Omschrijving	: Westerveen 67a	DOSSIER II
Sub Omschr	:	
Datum van	:	
Datum Tot	:	
Lokatie	:	
Inhoud	: - 1999-2000 Bodemonderzoeken

Onderwerp: milieu onderzoek en tankstation.

Onderwerp : Aanpassing tank-	Gezien door	B.	W.	W.	S.	H.	Fz
station Ten Kate	Akkoord	5.1.2e					
Van afdeling: Grondgebied	Nader advies		/				
Naam : 5.1.2e	Bespreken						
Datum : 28 juni 1999	Afwijzen						
Code/nummer : 760	Kennisgeving

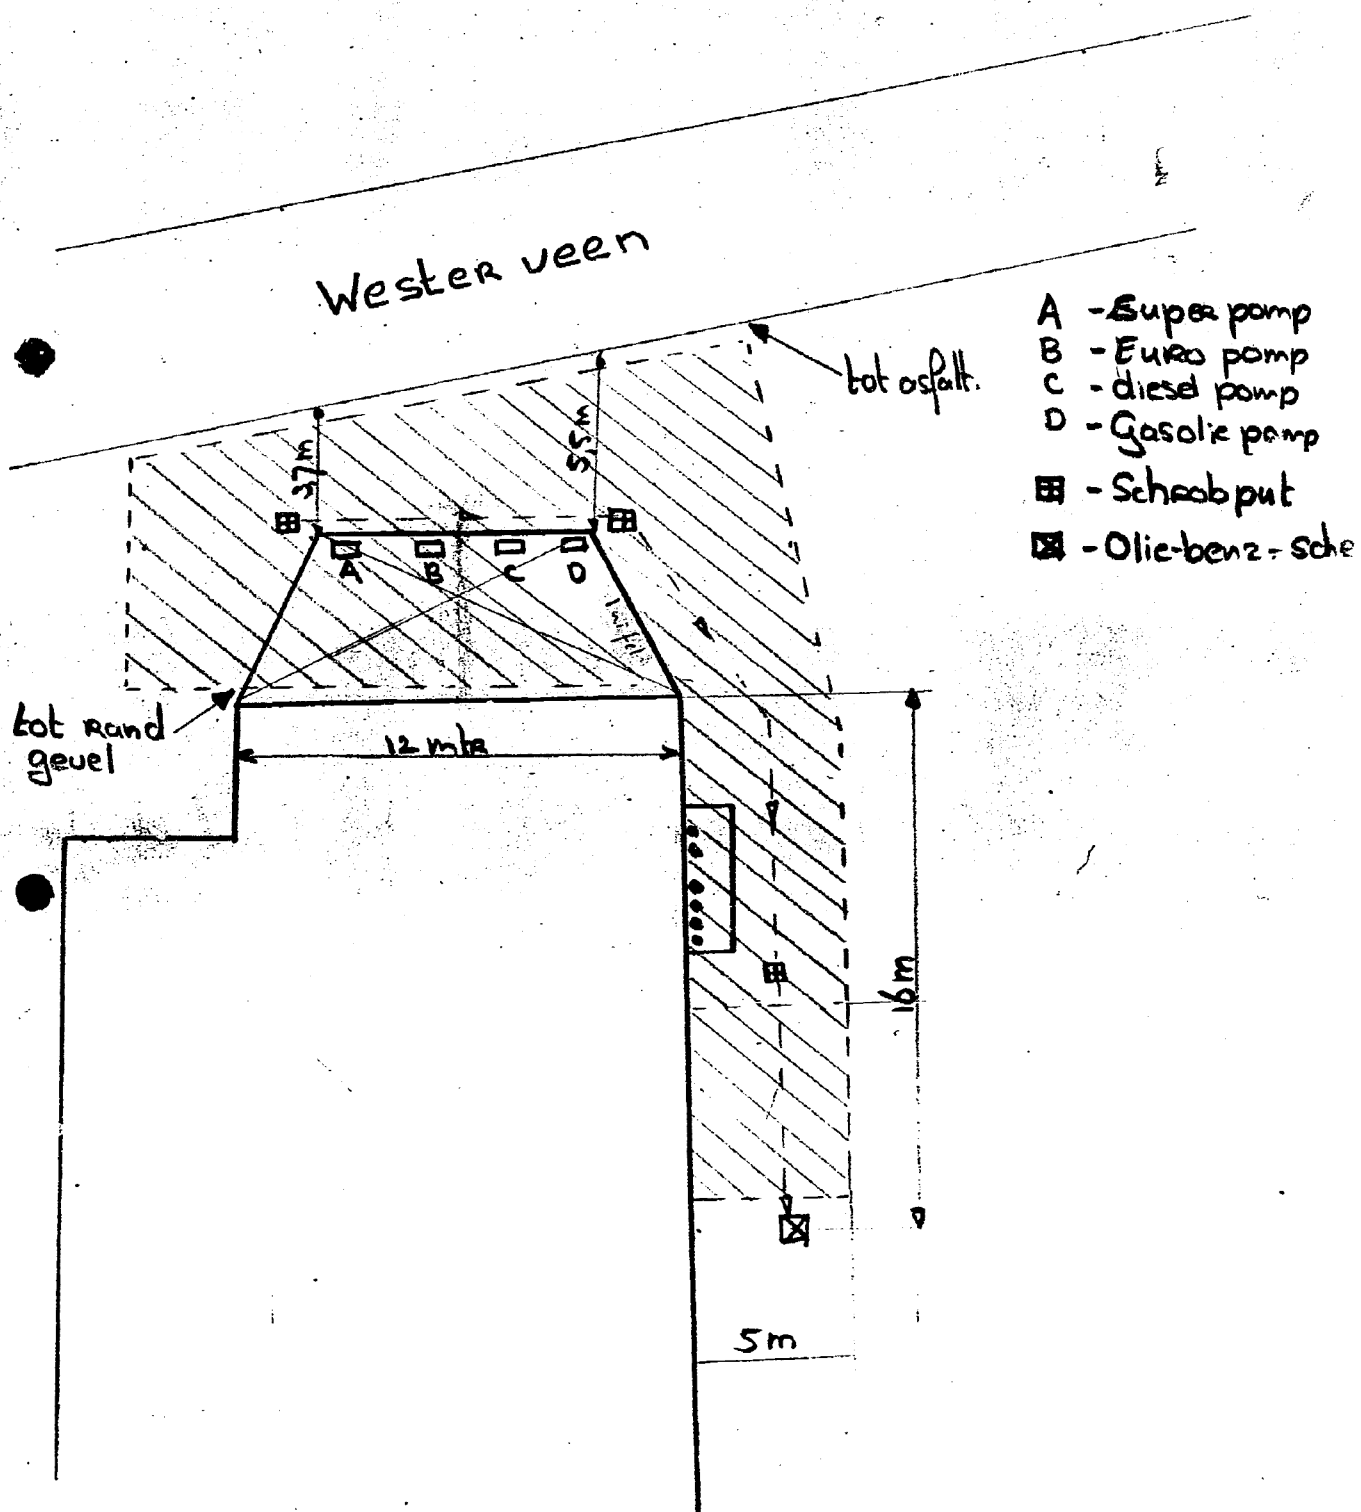
De foliebak is 6 mtr buiten de pompen uit (slanglengte + 1 mtr)
teven loopt de bak door onder de laad- en los plaats.
